# Wettbewerb zur Erlangung von Entwürfen zur Gestaltung einer öffentlichen Anlage in der «Huzlen» in Volketswil

# Competition for the Obtention of Proposals for the Design of a public Park at «Huzlen» in Volketswil

## Aus dem Bericht des Preisgerichtes

Plan und Modell des Projektes im 1. Rang. Verfasser: H. Eberli und F. Weber, Architekten, Zürich.

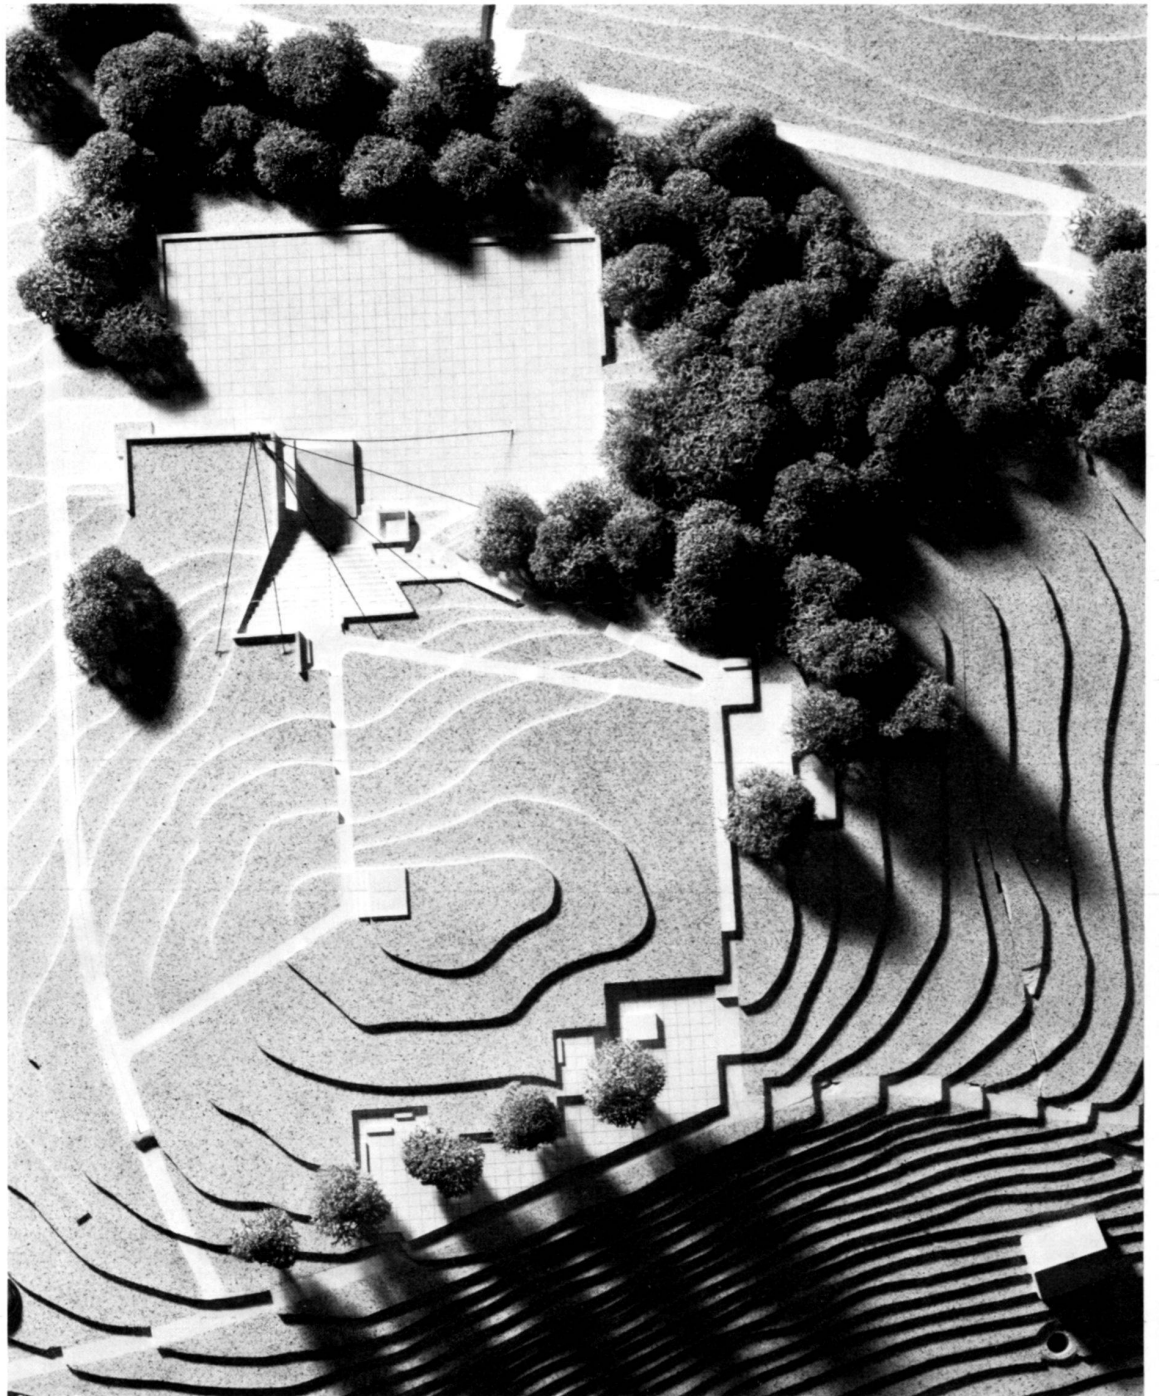
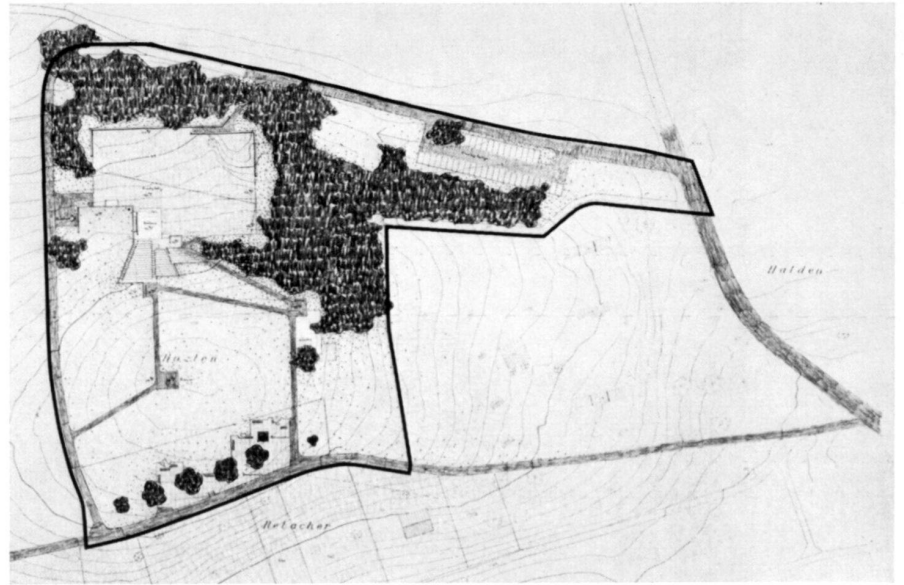
Der Verfasser dieser Arbeit trennt die Anlage in eine Aussichts- und Ruhezone unter den grossen Linden und in eine Fest- und Theaterzone im Hinterhang. Dadurch wird die erstrebenswerte vielseitige Verwendung ermöglicht, ohne zu gegenseitigen Störungen zu führen. Vorteilhaft ist die zeltartige Ueberdeckung des 400 Personen fassenden Rampentheaters mit Bühne gegen die Unbill des Wetters. Auch positiv zu bewerten ist der «grosse Festplatz», zirka 70 x 50 m, welcher im Sommer und im Winter zur Mehrzweck-Verwendung dienen kann (Eisfeld, Spielplatz mit Hartbelag usw.). Die schwenkbare Wand, welche als Schall- und Projektionswand Verwendung findet, darf hervorzuheben werden.

Das einfache und zweckmässig konzipierte Gebäude, welches überdeckt ist, tritt wenig in Erscheinung. Die Anlieferung ist gewährleistet. Die Bepflanzung oder Aufforstung nördlich des grossen Hartplatzes ist in diesem Fall erwünscht. Wenig überzeugend sind die Wegführungen, ein bequemer Rundweg fehlt.

Der August-Feuerplatz ist etwas dominierend. Die Aussichts- und Ruheterrasse ist grosszügig dimensioniert; in der Gestaltung bei den alten Linden wirkt sie etwas unbestimmt und hart. Der Laufbrunnen ist einfach gehalten. Die Kleinkinderspielfläche sind am geeigneten Ort vorgesehen.

Die etappenweise Realisierung ist ohne Schwierigkeiten zu bewerkstelligen. Durch die Vielfalt der Vorschläge darf das Projekt als gute Grundlage zur Lösung der gestellten Aufgabe gewertet werden.

Modell des Projektes im 2. Rang. Verfasser: Hermann Massler, dipl. Architekt ETH/SIA, Zürich.

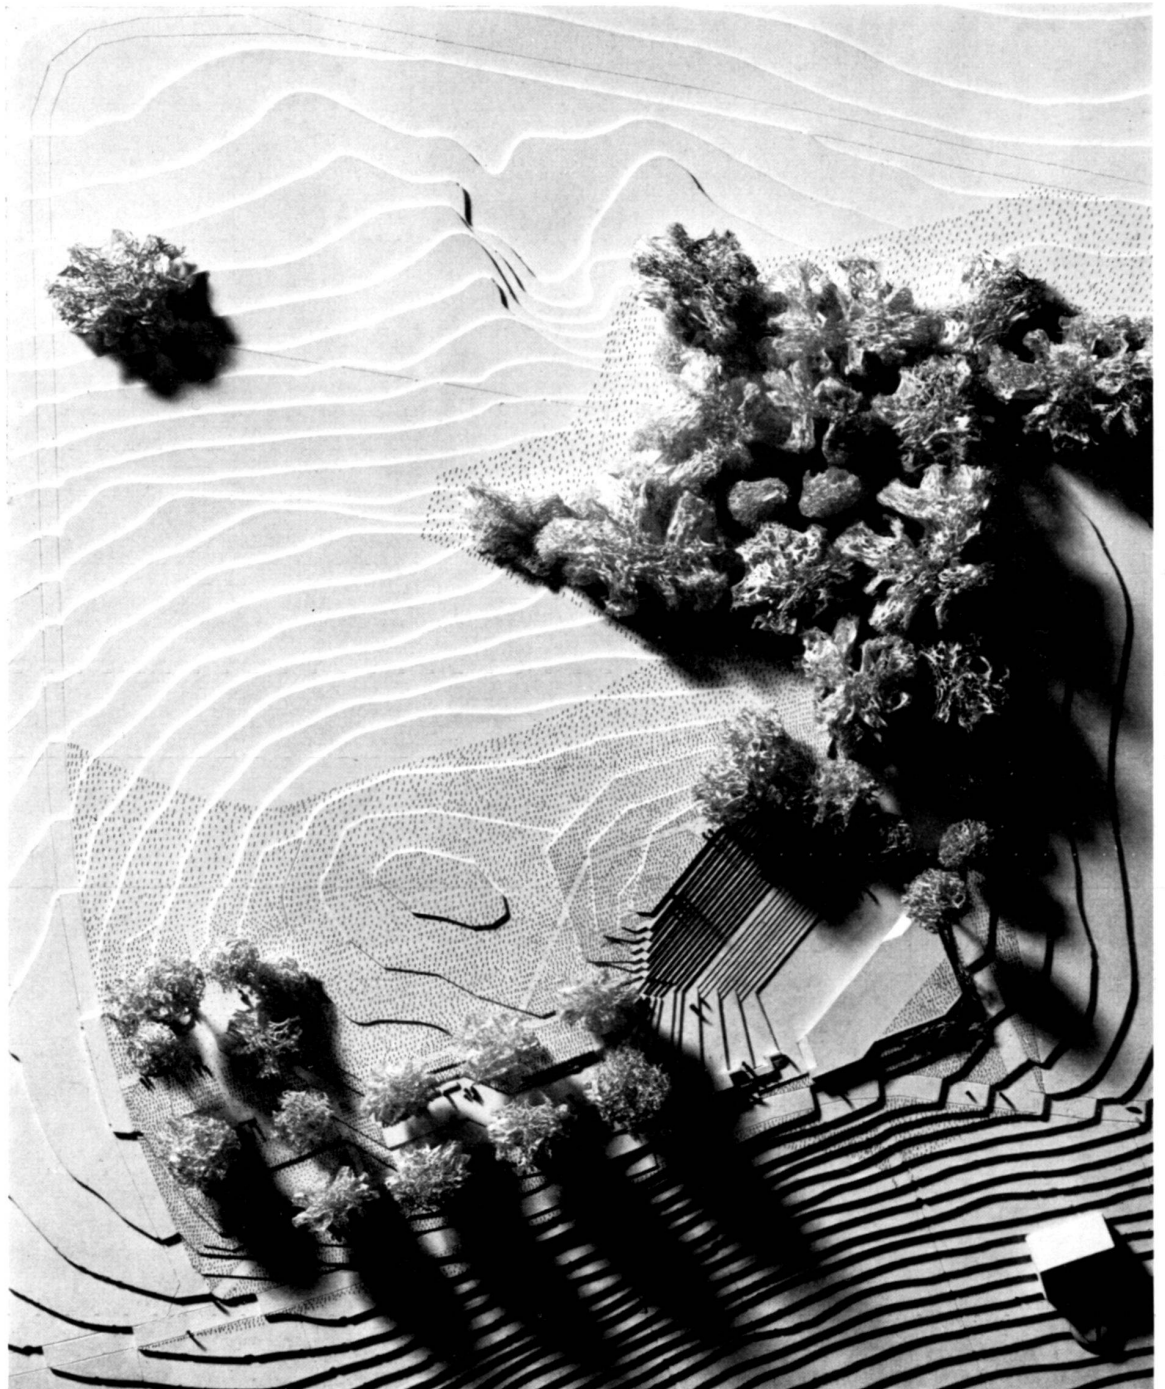
Der sowohl gestalterisch wie auch funktionell sehr gut studierte Entwurf überrascht durch eine bestechende Einfachheit und zeigt einen eindeutigen Willen in der massstäblich geschickten Konzentration der baulichen Anlagen und im zielstrebig Erhalten bestehender Landschaftspartien. Die Orientierung der ansteigenden Stufenanlage gegen Süden, mit Blick in die silhouettenreiche Landschaft, kann in der vorgetragenen Art gefallen und bringt verschiedene Vorteile:

Das Projekt ist mit viel Einfühlung bearbeitet und zeigt im Detail interessante Vorschläge:

— Die variierende Breite der Sitzstufen und deren Uebergang in seitliche Bestuhlungsterrassen ist geschickt und dient einer vielseitigen Nutzung.

— Das Wasserspiel liegt schön plaziert zwischen dem ansteigenden Erschliessungssträsschen und der Stufenanlage.

— Der Panoramatafel ist ein besonderer Ort im oberen Teil der Anlage zugewiesen; die vorgelagerten Bäume geben dem Ausblick Tiefe.

— Der Wechsel von Sitzgruppen, Kleinkinderanlagen, Feuerstellen, Spieltischen und Bocciabahn usw. ist ansprechend und alle Anlagen profitieren im Schatten der Bäume von der schönen Fernsicht.

— Die Konzentration aller verlangten Betriebsräume unter den Sitzstufen ist betrieblich zweckmässig.

— Die vorhandenen Rampen nehmen Rücksicht auf Gehbehinderte und Frauen mit Kinderwagen.

— Der Vorschlag einer Bühne mit versetzbaren Rückelementen ist denkbar und die aufgezeigten Möglichkeiten zur Nutzung des Theaters bei unterschiedlicher Besucherzahl wohl überlegt.

— Als empfindlicher Nachteil müssen allerdings die akustischen und optischen Immissionen aus dem Dorfkern gewertet werden.

Durch die gute, etappenweise Durchführbarkeit und das Zusammenlegen aller baulichen Massnahmen darf das Projekt als wirtschaftlich bezeichnet werden.

Modell des Projektes im 3. Rang. Verfasser: Mina Baumberger, Baueichnerin, Zürich und Ueli Engeli, stud. arch., Zürich.

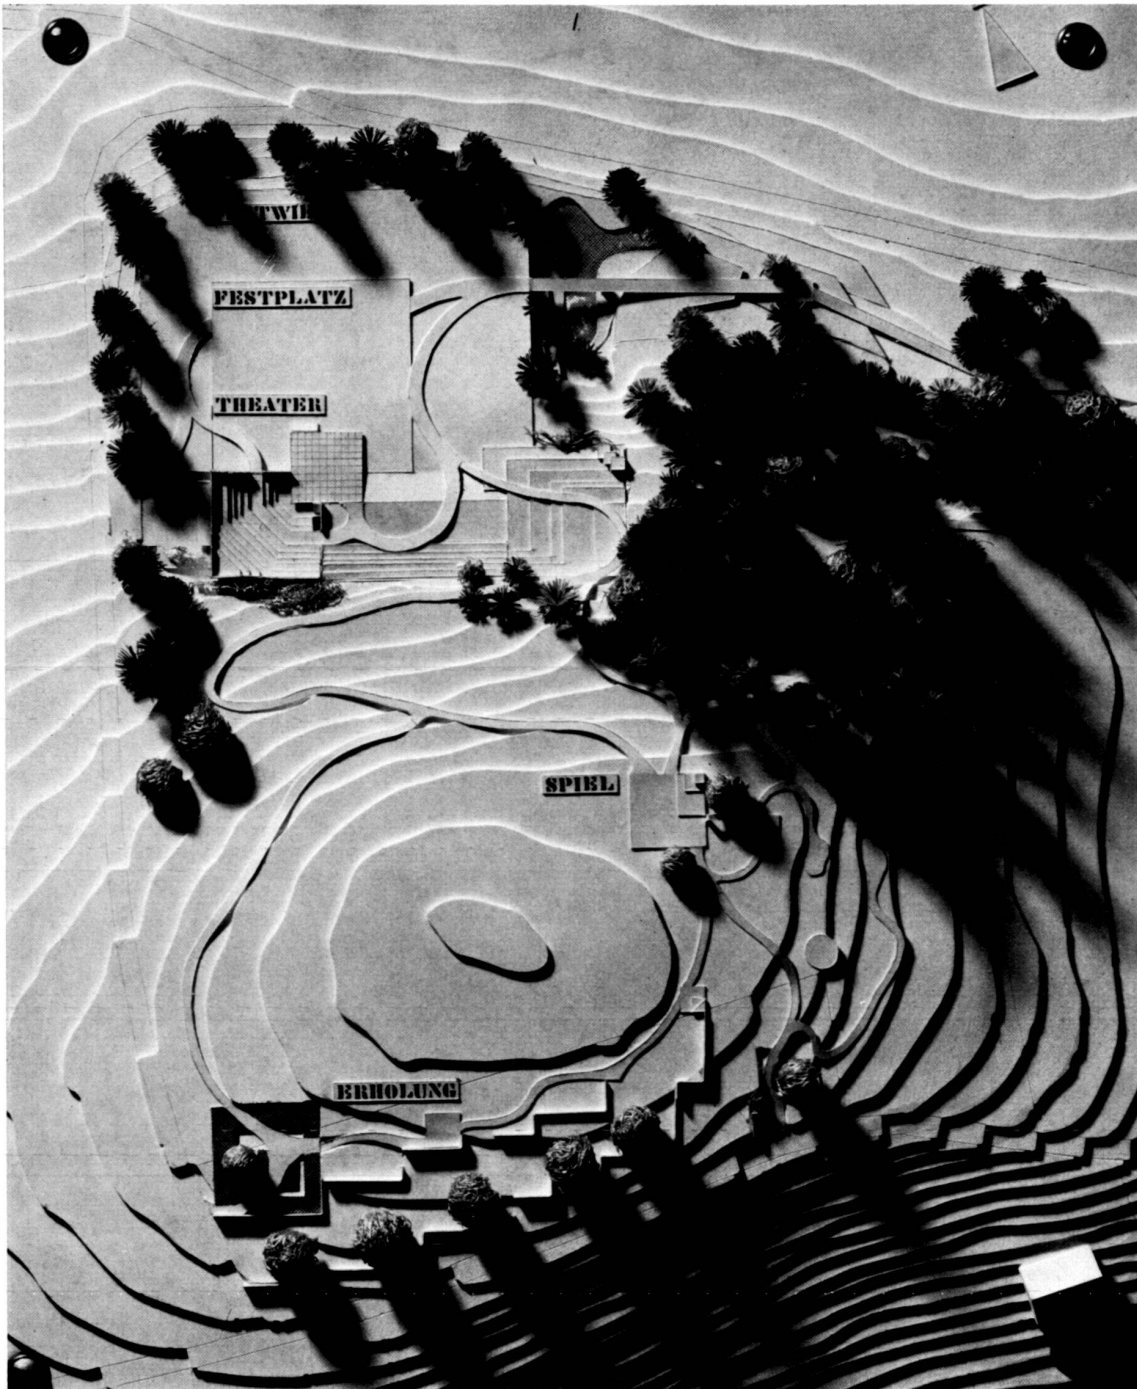
Die gut durchdachte parkartige Anlage erbringt durch die vorgeschlagenen Baum- und Gehölzgruppen ohne harte Eingriffe eine erwünschte Gliederung und die Gestaltung überschaubarer Landschaftsräume. Die Ruhe- und Aktivitätsplätze sind gut voneinander getrennt. Der Besucher findet vielerorts und in übersichtlicher Führung Zutritt zur Anlage. Besonders ansprechend ist der Rundweg um die Kuppe der Huzlen angeordnet. Die Verbindung zum Festplatz mit Bühne ist vom Südtel und vom Parkplatz zweckmässig hergestellt. Dieser liegt an richtiger Stelle ohne zu grosse Störungseinwirkungen bei Festanlässen. Die Erweiterung des Parkplatzes ist möglich. Der Einbezug des Wassers in Form von Bächlein, Spielbecken und Teichen trägt zur Belebung bei, wenn auch deren Ausführung etwas aufwendig sein mag. Der grossflächige Laufbrunnen liegt etwas abseits.

Die Anordnung der Ruhebänke im Süden, Westen und Osten der Anlage, des Aussichtsplatzes mit Panoramatafel, des Feldpredigt-Platzes und des Augustfeuer-Platzes ist geschickt gelöst. Die Anordnung eines Blumenparks ist wertvoll. Die Feuerstellen sind vorteilhaft in eine Waldnische eingebettet. Der Vorschlag eines Budeplatzes für Jugendspielanlässe ist gut und in der Situation richtig. Der Festplatz mit 300 Sitzplätzen in unmittelbarer Bühnennähe und die durch kleine Hecken unterteilten Sitzterrassen sind rücksichtsvoll ins Gelände eingebettet. Die Bühne und die zugehörige Baute sind in der Situation und der architektonischen Gestaltung zurückhaltend in die

Plan und Modell des Projektes im 5. Rang. Verfasser: Willi Neukom, Garten- und Landschaftsarchitekt BSG/SWB, Zürich. Sämtliche Plan- und Modellaufnahmen: Peter Morf, Zürich.

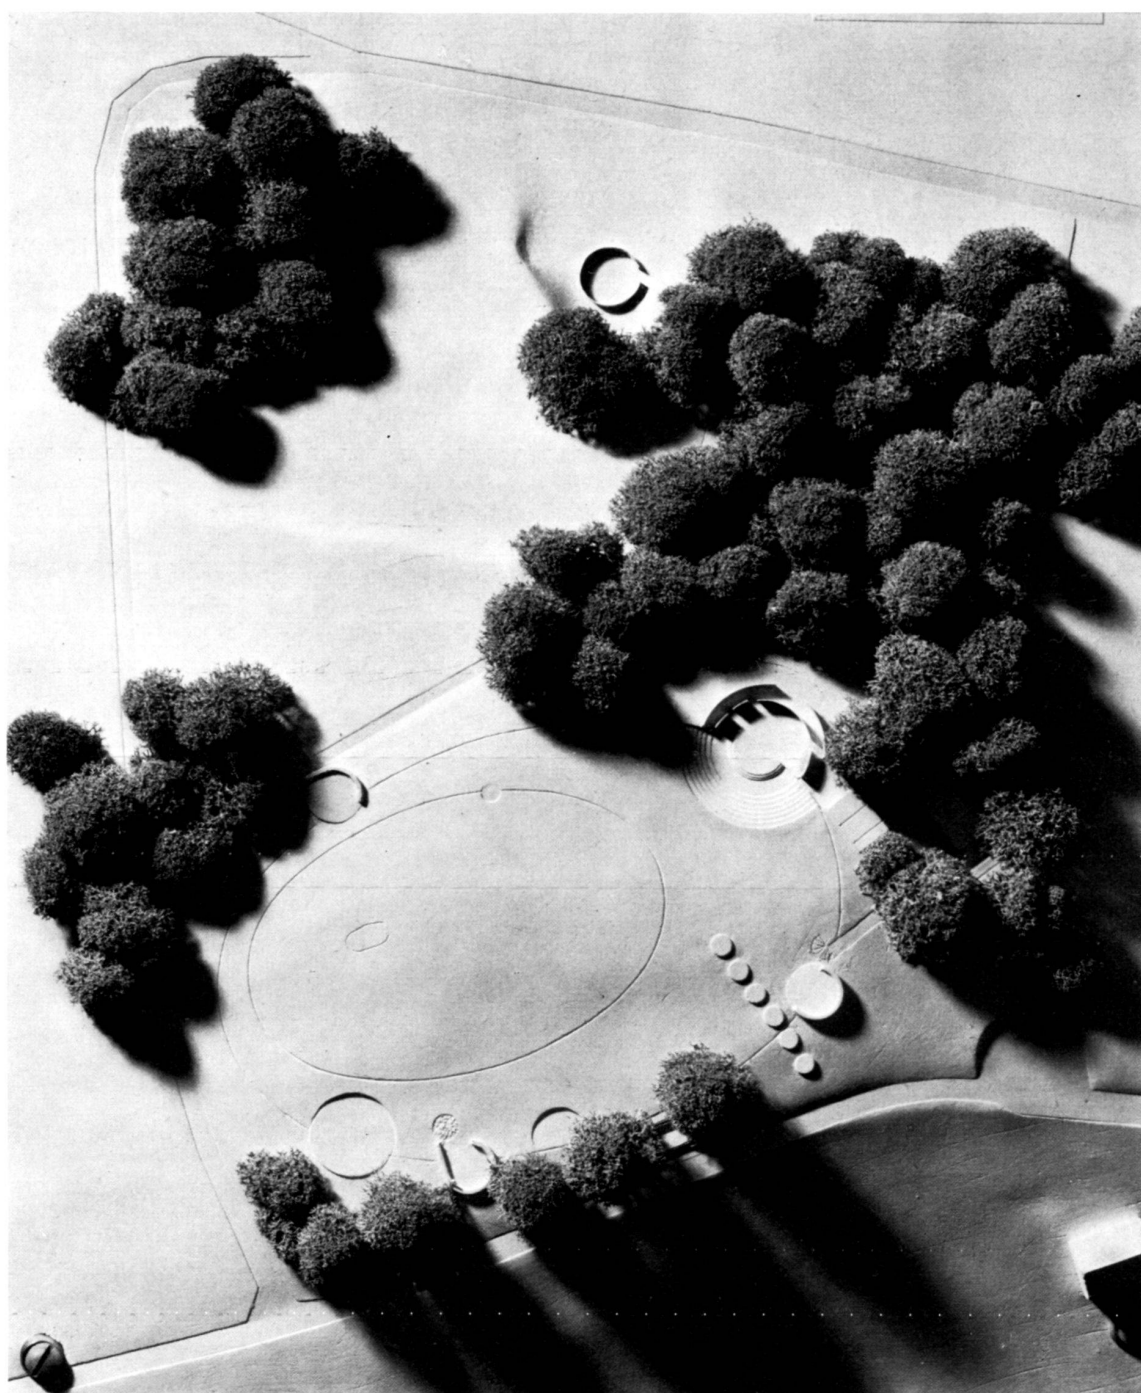
Die zum Teil etwas starr wirkende Anlage wird durch Baumgruppen in zwei ineinanderfliessende schöne Landschaftsräume gegliedert. Die Markierung der Anlage nach Norden, Westen und Osten ist gut gelöst. Nur zwei Fussgängerzugänge sind knapp, beide führen zudem über Treppen. Jener vom Parkplatz schnurgerade durch das Wäldchen wirkt monoton. Die Zufahrt zum und die Anordnung des Parkplatzes ist gut. Hingegen ist die Gehdistanz zwischen diesem und dem Festplatz zu gross. Der von Süden durch den alten Rebhang geführte Fussweg als zusätzliche Verbindung zur Anlage ist wertvoll. Die Anordnung der Ruheplätze, des Spiel- und Andachtplatzes, des Aussichtsplatzes mit Panoramatafel ist in konzentrierter Weise im Südteil der Anlage ansprechend gelöst. Der schematisch aus Rundbecken aneinandergereihte Laufbrunnen belebt die Anlage. Die Situierung des Augustfeuer-Platzes vermag zu genügen. Der um die Hügelkuppe geführte, rasengepflästerte Rundgang ist an sich gut, jedoch zu grossflächig und daher aufwendig. Die auf dem Rundgang angeordneten Sitzelemente sind praktisch. Die Placierung der Bühne und des 300-Sitzplätze-Zuschauertraumes ist in Anlehnung an das Wäldchen ansprechend vorgenommen. Die zugehörigen Bauten treten gegenüber Bühne und Bepflanzung zurück. Die am Nordhang angeordnete Liegefläche auf natürlichem Terrain ist grosszügig, aber bezüglich Exposition nicht unproblematisch. Sie erlaubt eine erweiterte Gestaltung und im Winter das Schlitteln und Skifahren. Der Vorschlag eines «Jardin des amoureux» ist originell. Im übrigen ist die Ausstattung für vielseitige Freizeitbetätigung im Freien für jung und alt etwas knapp ausgefallen. Infolge der Konzentration der Anlage in der südlichen Hälfte ist eine Realisierung in Etappen denkbar.

Wir halten demgegenüber das an 5. Stelle stehende Projekt, das einzige übrigens eines Landschaftsarchitekten in den Rängen, für eine der landschaftlichen Gesamtsituation besser Rechnung tragende Lösung.

Im übrigen ist erstaunlich, dass die raffinierte Verknüpfung des Theaters mit der Hügelkuppe im Projekt im 5. Rang, nicht wie sie es verdient, eine Würdigung fand. Diesbezüglich wird vergleichsweise im Projekt im 1. Rang — abgesehen von der Vergewaltigung des Hinterhangs — ein baulicher Riesenaufwand gefordert.
